विषय :- जनपद— पिथौरागढ़ अन्तर्गत तांकुल विद्युत परियोजना के निर्माण हेतु प्रस्ताव सं०  
FP/UK/HYD/42080/2019।

**विषय:-** जनपद पिथौरागढ़ में तहसील धारचूला अन्तर्गत प्रस्तावित तांकुल (क्षमता-4x3000 किलोवाट) विद्युत परियोजना के निर्माण हेतु 9.397 हेठले वन भूमि का गैर वानिकी कार्यों हेतु यूजेवी०एन० लिमिटेड का हस्तान्तरण (FP/UK/HYD/42080/2019)

**सन्दर्भ:-** भारत सरकार पर्यावारण, वन एवं जलवायु परिवर्तन मंत्रालय एकीकृत क्षेत्रीय कार्यालय, देहरादून का पत्रांक 8बी०/यू०सी०पी०/01/195/2019/एफ०सी०/228 दिनांक 23.06.2021।

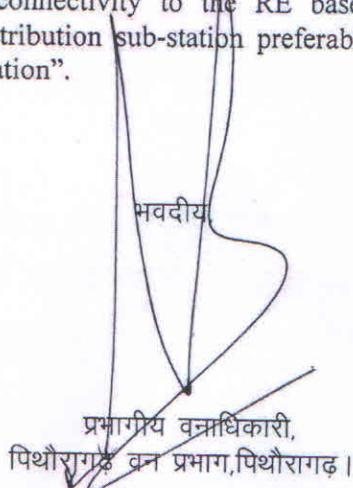
विद्युत गृह मांगती से गुजरने वाली तवाघाट-गुंजी 33 के०वी० लाइन को मांगती विद्युत गृह पर ही संलग्न डायग्राम के अनुसार Loop In Loop Out (Li-Lo) के माध्यम से संयोजित करना प्रस्तावित है। उत्तराखण्ड सरकार, आईटी०बी०पी० एवं उत्तराखण्ड पावर कारपोरेशन लिमिटेड (उ०पा०का०लि०) के मध्य प्रस्तावित तवाघाट-गुंजी 33 के०वी० लाइन के सम्बन्ध में लिये गये निर्णय एवं गतिमान कार्यवाही के सन्दर्भ में निम्नलिखित दस्तावेज आपके सादर अवलोकनार्थ संलग्न कर प्रस्तुत हैं।

विषयगत सन्दर्भ में पुनः अवगत कराना है कि प्रस्तावित  $4 \times 3000$  किओवा० तांकुल लघु जल विद्युत परियोजना से उत्पादित होने वाली ऊर्जा की निकासी उ०पा०का०लि० की प्रस्तावित 33 क०वी० तवाघाट-गुंजी लाइन में तोक मांगती में प्रस्तावित विद्युत गृह से Loop In Loop Out (Li-Lo) के माध्यम से की जायेगी।  $4 \times 3000$  किओवा० तांकुल लघु जल विद्युत परियोजना के जुड़ने से स्थानीय जनता के साथ-साथ उ०पा०का०लि० द्वारा आई०टी०बी०पी० के सामरिक महत्व की BoP हेतु प्रस्तावित विद्युतीकरण परियोजना को भी पर्याप्त ऊर्जा मिल सकेगी। मा० उत्तराखण्ड विद्युत नियामक आयोग के सलान UERC (Tariff and Other Terms of Supply of Electricity from Renewable Energy Sources and Non-fossil Fuel based Co-generating Stations) Regulations 2018,ds Chapter 6, Miscellaneous, 41-Evacuation of power, (1) and (2) आपके सुलभ सन्दर्भ हेतु निम्नवत् उद्धृत है। “Distribution licensee shall provide connectivity to the RE based Generating Stations having capacity upto 25 MW at its nearest distribution sub-station preferably within a range of 10 kilometers from the location of such generating station”.
